**H24-B11-1**

**H24-B11-2**

報告書作成用柱状図  
(H26年10月)

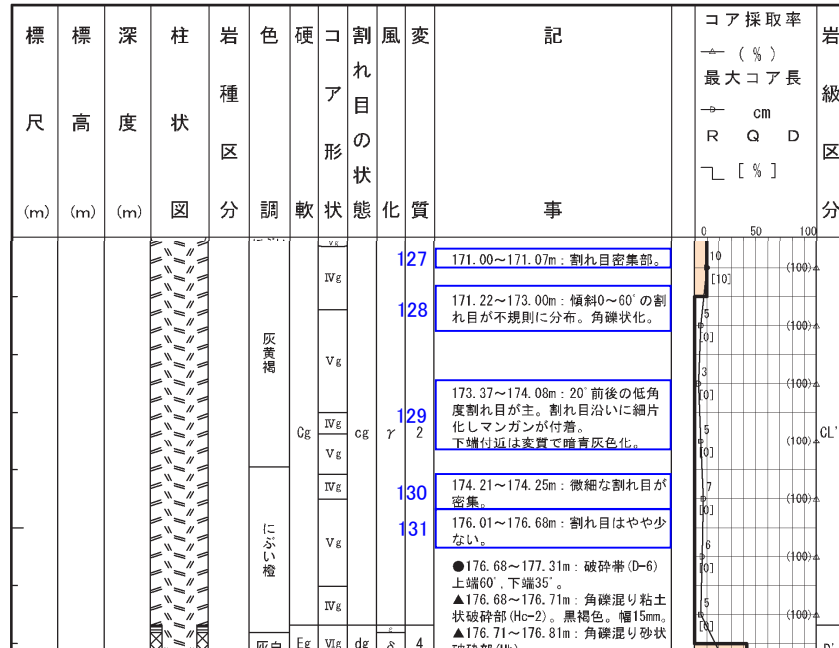
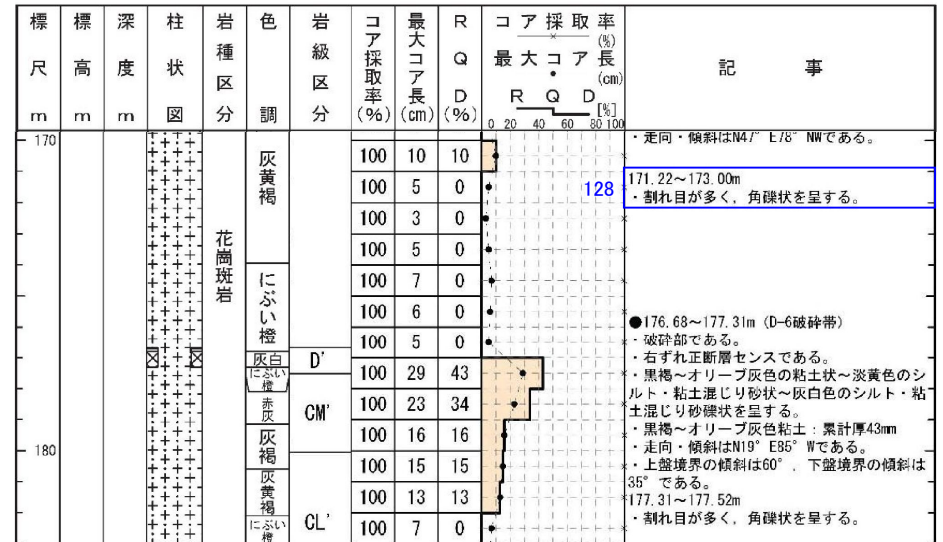
記事	報告書作成用柱状図(H26年10月)⇒申請書用柱状図
127	・割れ目が密集しているが、掘削時の機械割れと判断し削除。
128	・割れ目が密集しているが、掘削時の機械割れと判断し削除。
129~131	・割れ目の発達程度については、RQD、最大コア長、岩級区分で示しているため削除。 ・割れ目沿いの変色、マンガン付着については、補足的なものであるため削除。

報告書作成用柱状図  
(H26年10月)

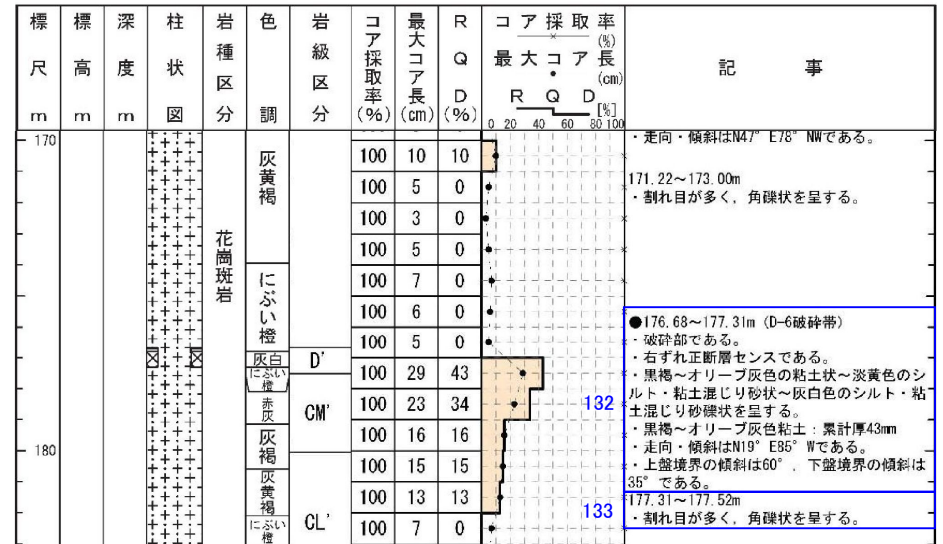
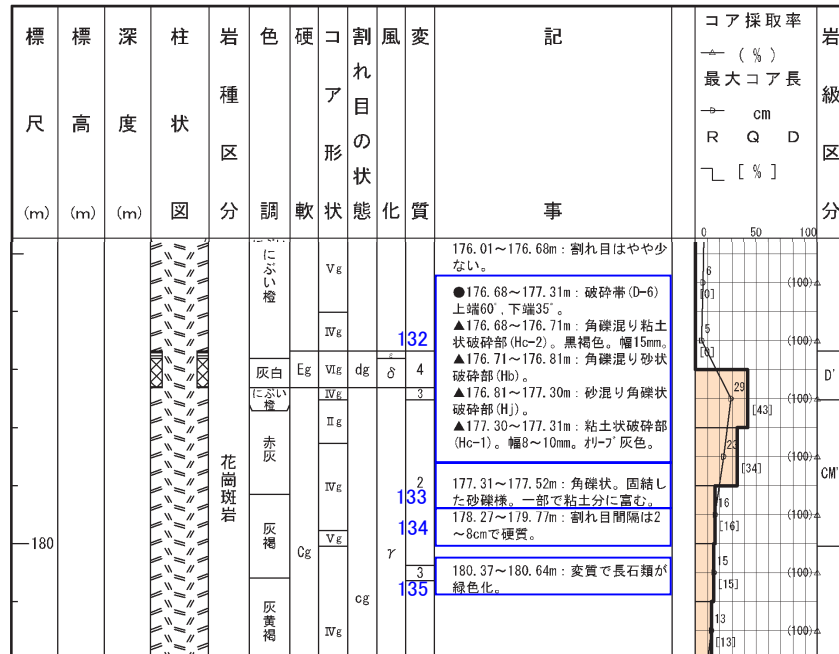
記事	報告書作成用柱状図(H26年10月)⇒申請書用柱状図
132	・薄片観察の結果で得られた最新活動面の変位センスを記載。 ・色調、粒度、累計幅について、申請前までに別途行っていた、地盤安定解析用の物性値設定を目的とした破砕部の再観察の結果に基づき記載。 ・ポアホールテレビの解析結果による最新活動面の走向・傾斜を記載。
133	・一部で粘土を含むが、粘土の配列が系統的でなく連続性や直線性に乏しいことから削除。
134	・割れ目の発達程度については、RQD、最大コア長、岩級区分で示しているため削除。
135	・長石類の緑色化については、変質に関する補足的なものであるため削除。

報告書作成用柱状図  
(H26年10月)

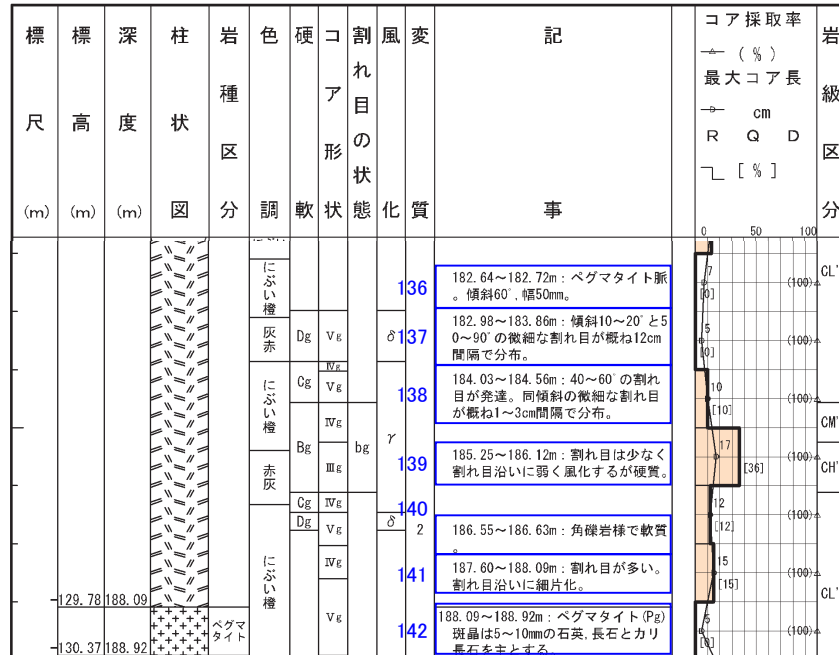
記事	報告書作成用柱状図(H26年10月)⇒申請書用柱状図
136	・鉱物脈については、補足的なものであるため削除。
137	・割れ目の発達程度については、RQD, 最大コア長, 岩級区分で示しているため削除。
138	・割れ目の発達程度については、RQD, 最大コア長, 岩級区分で示しているため削除。
139	・硬軟や割れ目の発達程度については、RQD, 最大コア長, 岩級区分で示しているため削除。
140	・マンガン汚染により、角礫岩様に見えるものであるため削除。 ・硬軟については、岩級区分で示しているため削除。
141	・割れ目の発達程度については、“コア形状”欄に基づき角礫状と記載。
142	・変更なし

報告書作成用柱状図  
(H26年10月)

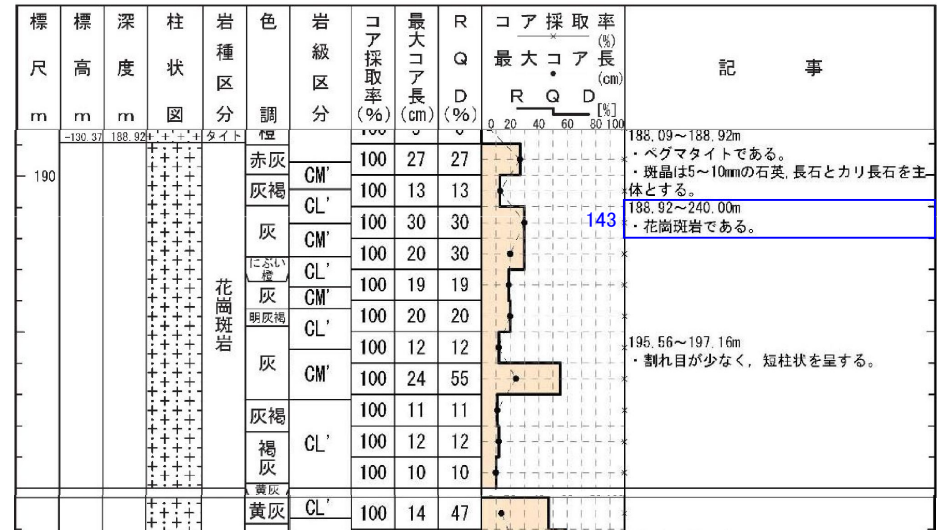
記事	報告書作成用柱状図(H26年10月)⇒申請書用柱状図
143	・境界の傾斜の記載については、補足的なものであるため削除。 ・岩盤状況については、特徴的な区間毎に別途記載することとしているため、境界の岩盤状況については削除。
144	・割れ目の発達程度については、RQD, 最大コア長, 岩級区分で示しているため削除。
145	・細粒物質を伴い軟質化するが、連続性や直線性に乏しいことから削除。
146	・割れ目の発達程度については、RQD, 最大コア長, 岩級区分で示しているため削除。
147	・粘土を挟み込むが、幅狭く、周囲の岩盤に劣化が認められないことから削除。

報告書作成用柱状図  
(H26年10月)

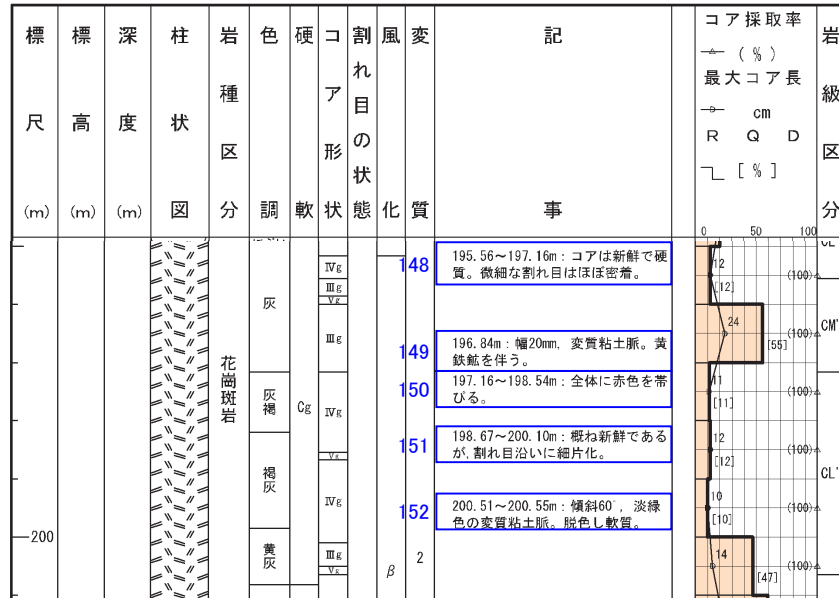
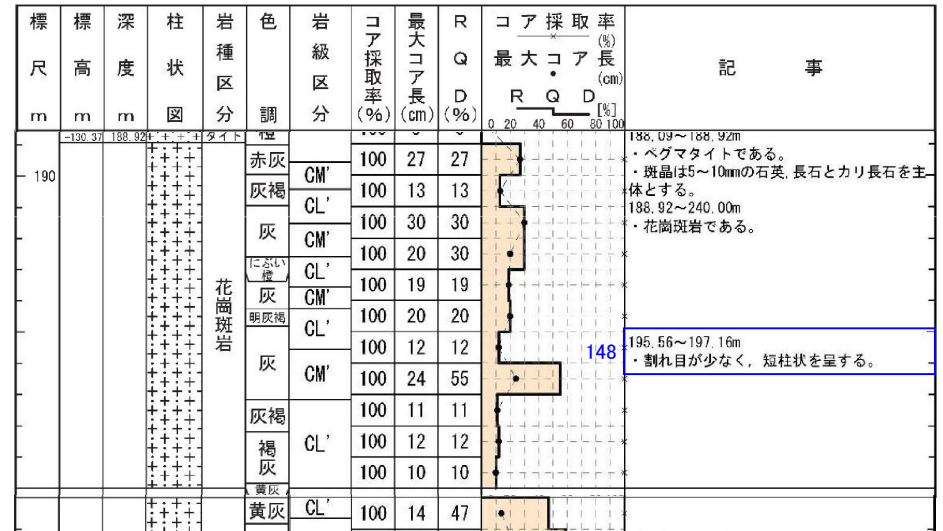
記事	報告書作成用柱状図(H26年10月)⇒申請書用柱状図
148	・割れ目の発達程度については、“コア形状”欄に基づき短柱状と記載。 ・硬軟については、岩級区分で示しているため削除。
149	・粘土を挟在するが、幅狭く、周囲の岩盤に劣化が認められないことから削除。 ・鉱物の晶出の記載については、補足的なものであるため削除。
150	・色調については、補足的なものであるため削除。
151	・割れ目沿いに細片化しているが、掘削時の機械割れと判断して削除。
152	・粘土を挟在するが、連続性に乏しいことから削除。

報告書作成用柱状図  
(H26年10月)

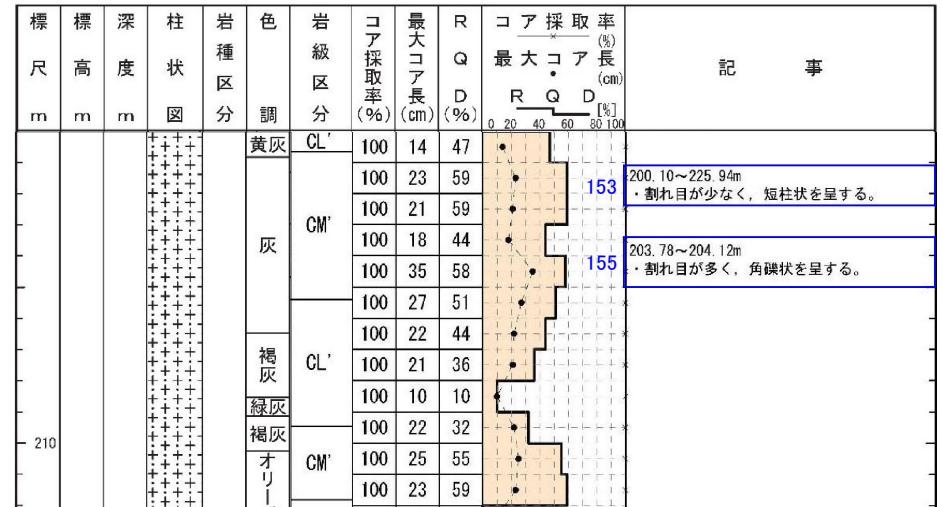
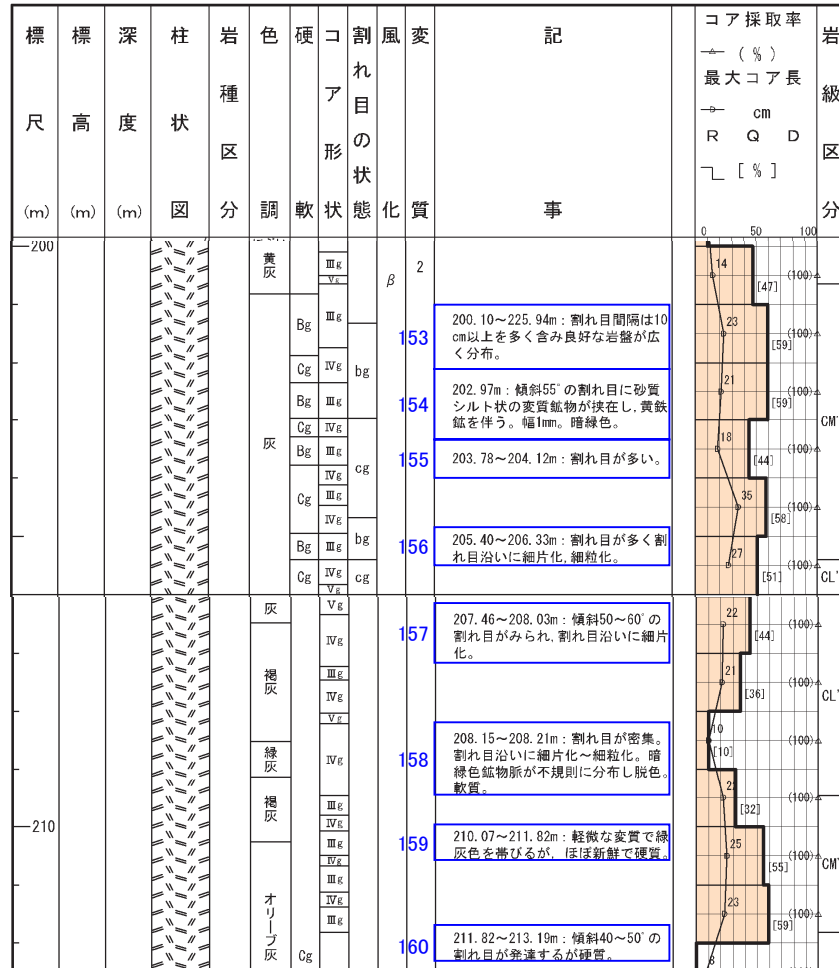
記事	報告書作成用柱状図(H26年10月)⇒申請書用柱状図
153	・割れ目の発達程度については、“コア形状”欄に基づき短柱状と記載。
154	・割れ目沿いの鉱物の晶出については、補足的なものであるため削除。
155	・割れ目の発達程度については、“コア形状”欄に基づき角礫状と記載。
156~160	<ul style="list-style-type: none"> <li>・比較的硬質な区間であり、一部割れ目沿いに細片化するが、挟在物の連続性に乏しく周囲の岩盤に劣化が認められないことから削除。</li> <li>・色調については、補足的なものであるため削除。</li> <li>・硬軟については、岩級区分で示しているため削除。</li> </ul>

報告書作成用柱状図  
(H26年10月)

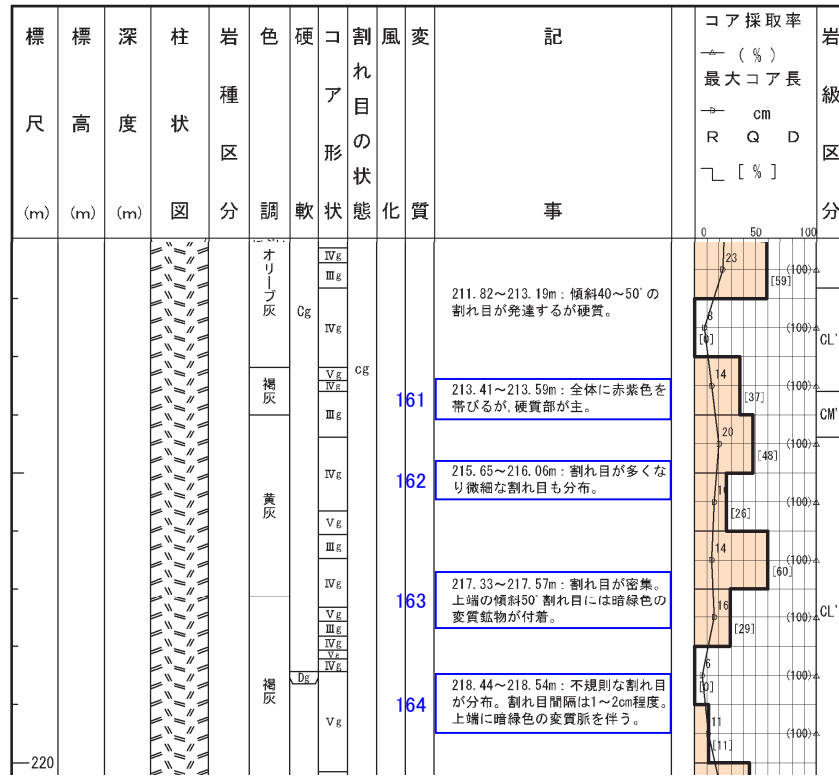
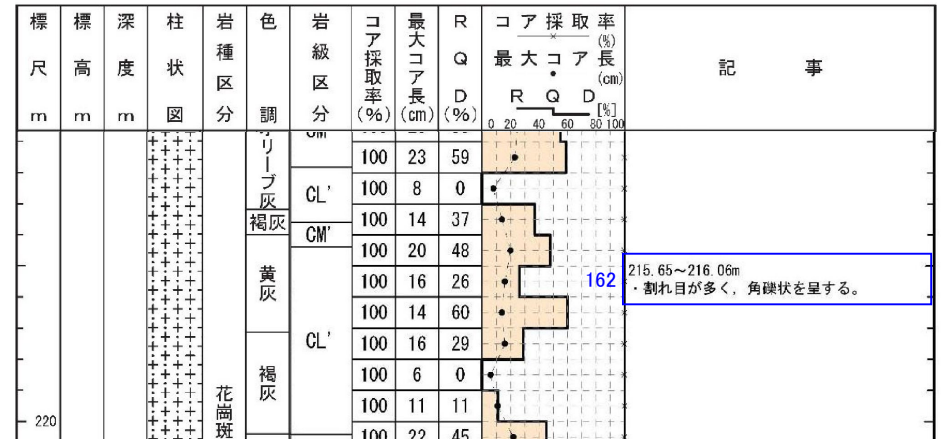
記事	報告書作成用柱状図(H26年10月)⇒申請書用柱状図
161	<ul style="list-style-type: none"> <li>比較的硬質な区間であり、一部割れ目沿いに細片化するが、挟在物の連続性に乏しく周囲の岩盤に劣化が認められないことから削除。</li> <li>色調については、補足的なものであるため削除。</li> <li>硬軟については、岩級区分で示しているため削除。</li> </ul>
162	<ul style="list-style-type: none"> <li>割れ目の発達の程度については、“コア形状”欄に基づき角礫状と記載。</li> </ul>
163, 164	<ul style="list-style-type: none"> <li>割れ目の発達の程度については、RQD, 最大コア長, 岩級区分で示しているため削除。</li> <li>割れ目沿いの鉱物の晶出については、補足的なものであるため削除。</li> <li>一部割れ目沿いで、変質脈の挟在が見られるが、いずれも周囲の岩盤に劣化が認められないことから削除。</li> </ul>

報告書作成用柱状図  
(H26年10月)

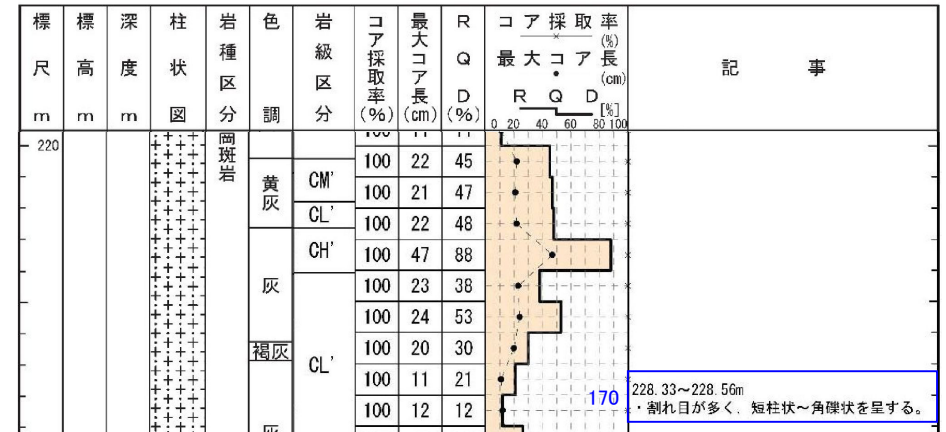
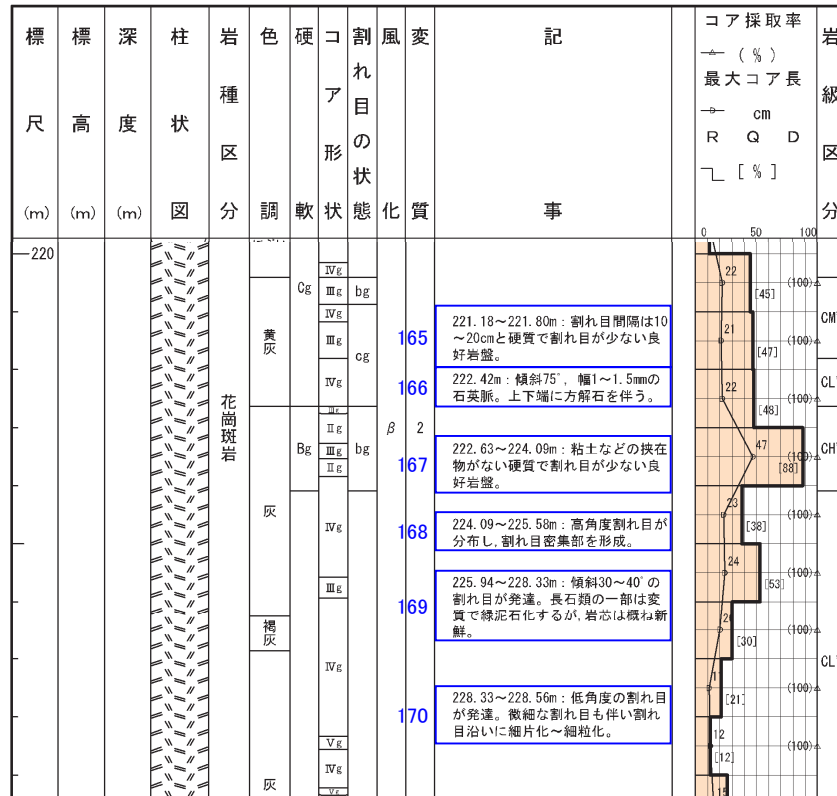
記事	報告書作成用柱状図(H26年10月)⇒申請書用柱状図
165~169	<ul style="list-style-type: none"> <li>・割れ目の発達の程度については、RQD, 最大コア長, 岩級区分で示しているため削除。</li> <li>・割れ目沿いの鉱物の晶出については、補足的なものであるため削除。</li> <li>・鉱物脈については、補足的なものであるため削除。</li> <li>・一部割れ目沿いで、変質脈の挟入が見られるが、いずれも周囲の岩盤に劣化が認められないことから削除。</li> <li>・硬軟については、岩級区分で示しているため削除。</li> <li>・長石の変質については、補足的なものであるため削除。</li> </ul>
170	<ul style="list-style-type: none"> <li>・割れ目の発達の程度については、“コア形状”欄に基づき短柱状~角礫状と記載。</li> </ul>

報告書作成用柱状図  
(H26年10月)

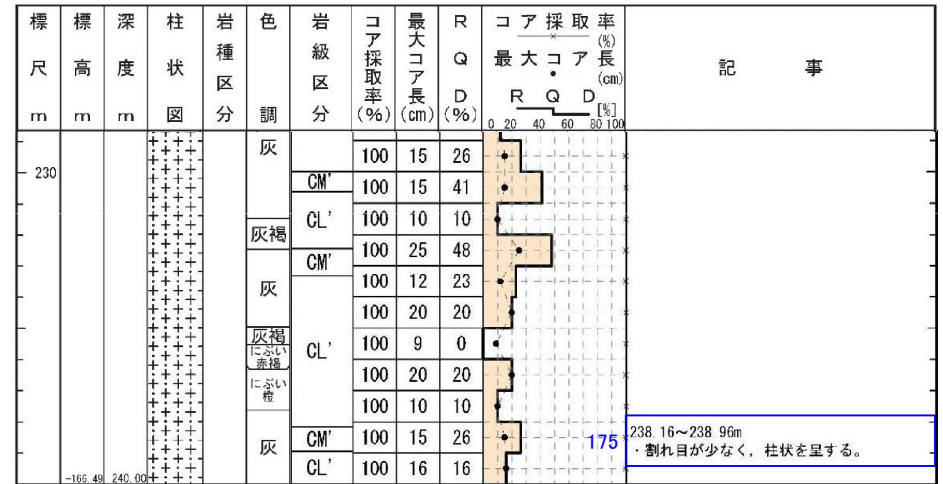
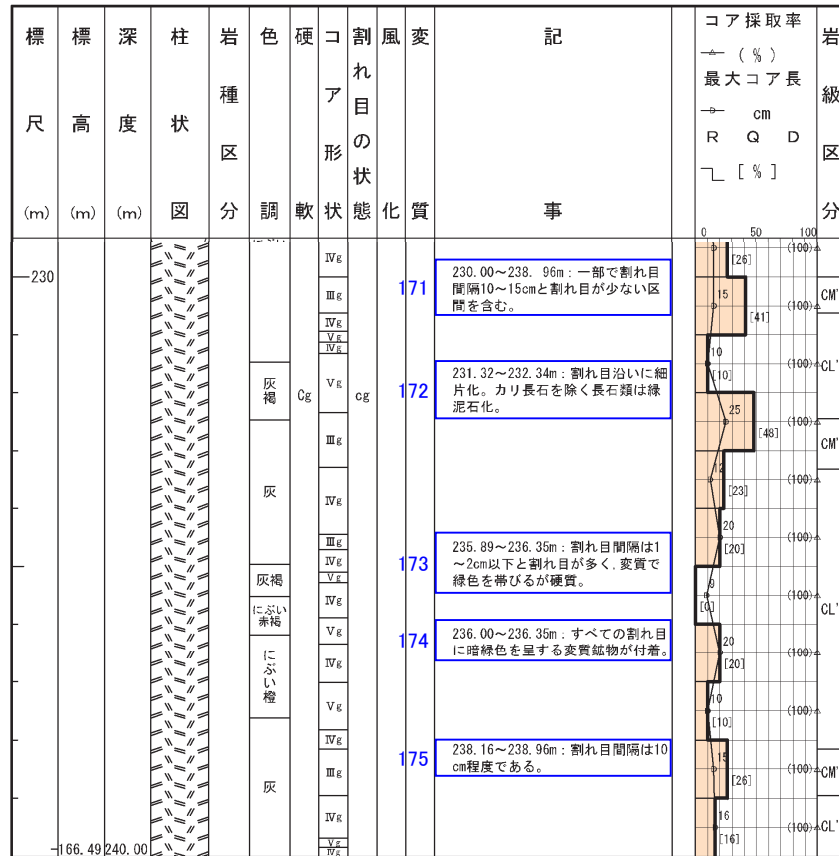
記事	報告書作成用柱状図(H26年10月)⇒申請書用柱状図
171	・割れ目の発達程度については、RQD、最大コア長、岩級区分で示しているため削除。
172	・割れ目の発達程度については、RQD、最大コア長、岩級区分で示しているため削除。 ・長石の緑泥石化については、変質に関する補足的なものであるため削除。
173	・硬軟や割れ目の発達程度については、RQD、最大コア長、岩級区分で示しているため削除。
174	・割れ目沿いの鉱物晶出については、補足的なものであるため削除。
175	・割れ目の発達程度については、“コア形状”欄に基づき柱状と記載。

報告書作成用柱状図  
(H26年9月)

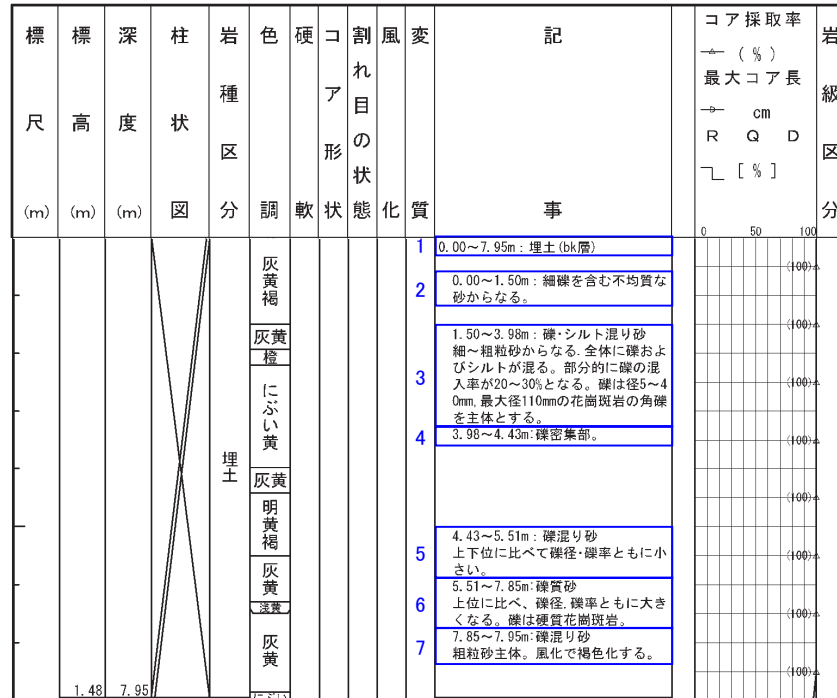
記事	報告書作成用柱状図(H26年9月)⇒申請書用柱状図
1~7	・堆積物の記載は、埋土、砂礫等の性状を示すこととし、“岩種区分”欄に対応した層相名を記載。

報告書作成用柱状図  
(H26年9月)

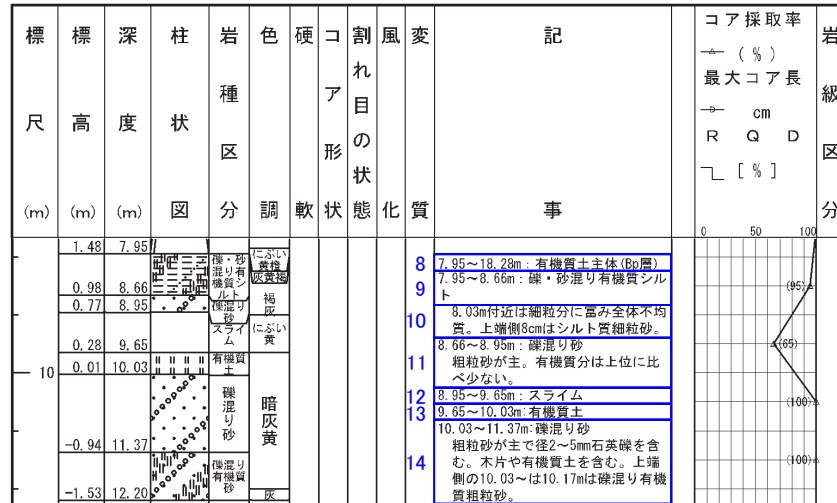
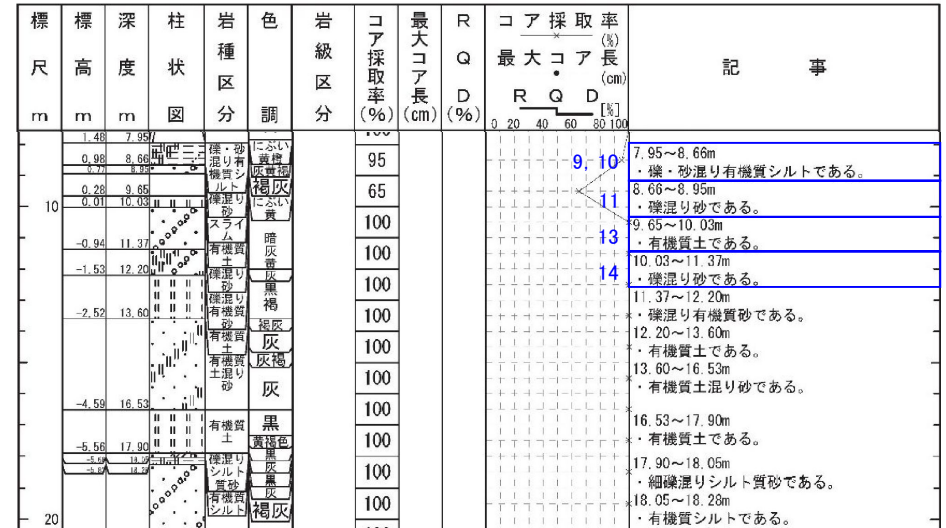
記事	報告書作成用柱状図(H26年9月)⇒申請書用柱状図
8	・区間毎の性状を個別に記載しているため、有機質土主体とのまとめ書きについては削除。
9, 10	・堆積物の記載は、埋土、砂礫等の性状を示すこととし、“岩種区分”欄に対応した層相名を記載。
11	・堆積物の記載は、埋土、砂礫等の性状を示すこととし、“岩種区分”欄に対応した層相名を記載。
12	・スライム区間については、“岩種区分”欄に記載しているため削除。
13	・変更なし
14	・堆積物の記載は、埋土、砂礫等の性状を示すこととし、“岩種区分”欄に対応した層相名を記載。
